Verslag huishoudelijke elektrische installatie op laagspanning en zeer lage spanning

Referentie: **008-20261007-01**	Datum controle: **07/10/2026**
Keurder: **008**

Eigenaar:	**Onbekend**	EAN-code:	**541449400000341661**
Adres installatie:	**Fabiolalaan 7, 3290 - Diest**	Nummer teller(s):	**1SAG3100677038**
		Distributienetbeheerder installatie:	**Fluvius**

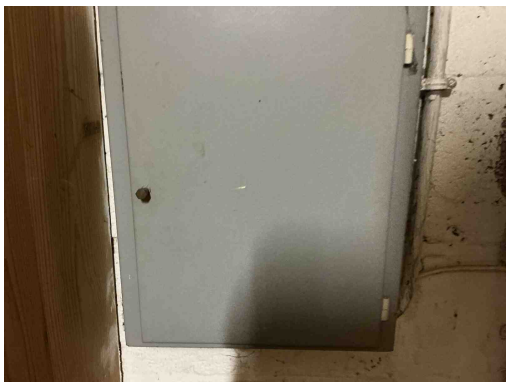
Inbreuk(en):

B17 - De voedingsspanning is niet op elk bord vermeld (Boek 1: 3.1.3.3).
Opmerking: Oa bord 1

Inbreuk(en):

B06 - Het elektrisch verdeelbord heeft niet de minimale beschermingsgraad IPXX-B in een gewone ruimte (Boek 1: 4.2.2.3).
Opmerking: Oa bord 1

Inbreuk(en):

D08 - De nodige markeringen op de beveiligingstoestellen ontbreken of zijn onleesbaar (Boek 1: 5.3.5.5).
Opmerking: Oa bord 1

B04 - De aanduiding van de kringen, klemmen en/of schakelapparatuur ontbreekt, is onjuist of is onvolledig (Boek 1: 3.1.3.1/5.1.6.1).
Opmerking: Oa bord 1

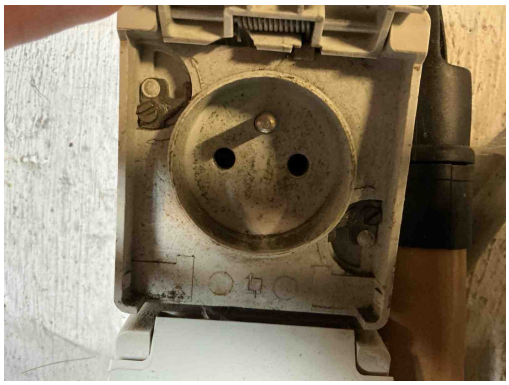
T11 - De contactdozen waarvan de toegekende stroomsterkte maximaal 16A en de toegekende spanning maximaal 250V bedraagt en niet bedoeld zijn voor de voeding van een of meerdere verbruikstoestellen voor een specifiek doel en niet geplaatst zijn in of op schakel- en verdeelborden, beschikken niet of IPXX-D (incl. gemeenschappelijke delen residentieel geheel) (Boek 1: 4.2.2.3/5.3.5.2).
Opmerking: Oa garage

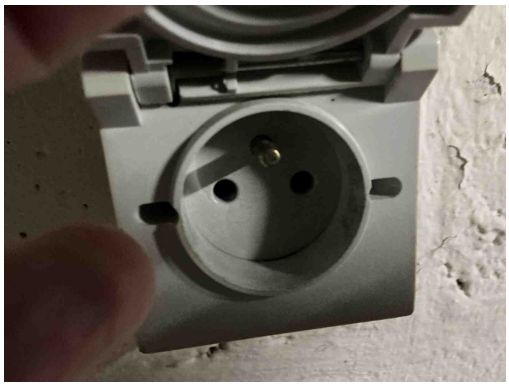
T11 - De contactdozen waarvan de toegekende stroomsterkte maximaal 16A en de toegekende spanning maximaal 250V bedraagt en niet bedoeld zijn voor de voeding van een of meerdere verbruikstoestellen voor een specifiek doel en niet geplaatst zijn in of op schakel- en verdeelborden, beschikken niet of IPXX-D (incl. gemeenschappelijke delen residentieel geheel) (Boek 1: 4.2.2.3/5.3.5.2).
Opmerking: Oa garage

T09 - Bepaalde contactdozen en/of schakelaars zijn beschadigd (Boek 1: 1.4.1.3).
Opmerking: Oa garage

T21c - Het elektrisch materieel is niet geplaatst volgens de voorschriften van de fabrikant/ regels van goed vakmanschap. (Boek 1: 1.4.1.3) Oa armatuur niet degelijk bevestigd. Zie plaatsingsfiche fabrikant.
Opmerking: Oa slaapkamer 1,

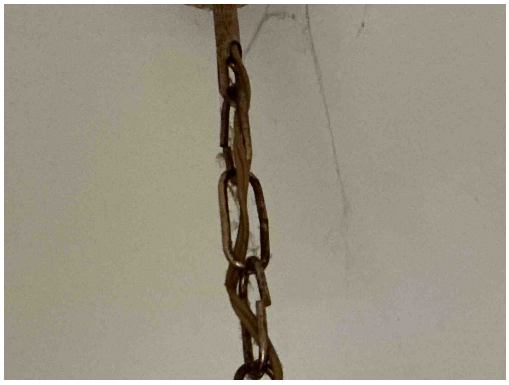
C27 - Het gebruik van geleiders van het type VTLmB (côte-à-côte) is niet toegestaan (Boek 1: 1.4.2.1).
Opmerking: Oa traphal
